RUTA SANITARIA – RESIDUOS PELIGROSOS – SEDE PALERMO

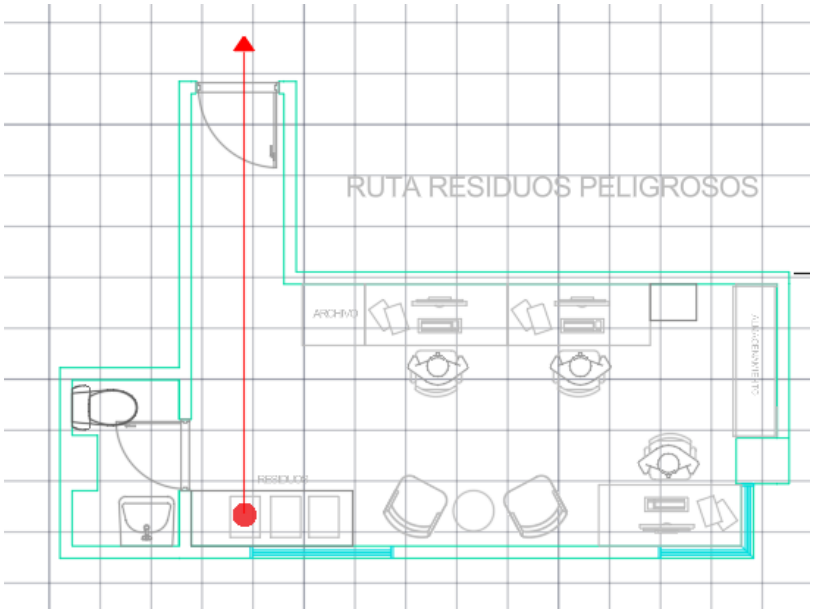
1. En la ubicación donde se dispone la caneca de color rojo, originalmente se contemplaba un mueble destinado a la segregación de residuos mediante canecas de diferentes colores. Se solicita aclarar si este planteamiento fue modificado y si ahora se debe considerar únicamente la instalación de la caneca roja.
2. En relación con la papelera ubicada en el baño, se solicita aclarar a qué tipo de residuo corresponde su contenido (peligroso o no peligroso) y, en consecuencia, a cuál ruta de recolección debe integrarse.

RUTA SANITARIA – RESIDUOS PELIGROSOS – SEDE PALERMO

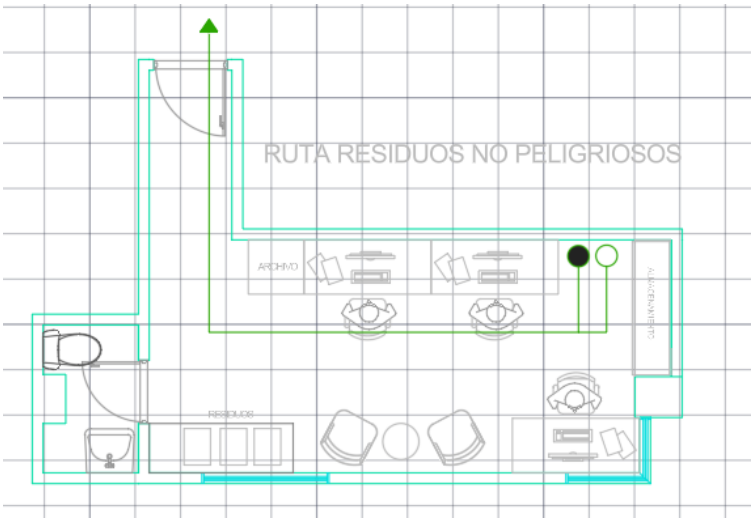
1. En la ruta sanitaria propuesta, se evidencia la supresión de una gaveta de almacenamiento inicialmente contemplada. Se solicita aclarar si esta modificación hace parte de un ajuste en el programa de necesidades del mobiliario.
2. Se observa que la ruta sanitaria queda en proximidad al mueble destinado para el almacenamiento de Kits de atención básica en salud. Se solicita verificar si esta disposición cumple con los criterios de bioseguridad, evitando posibles riesgos de contaminación cruzada.
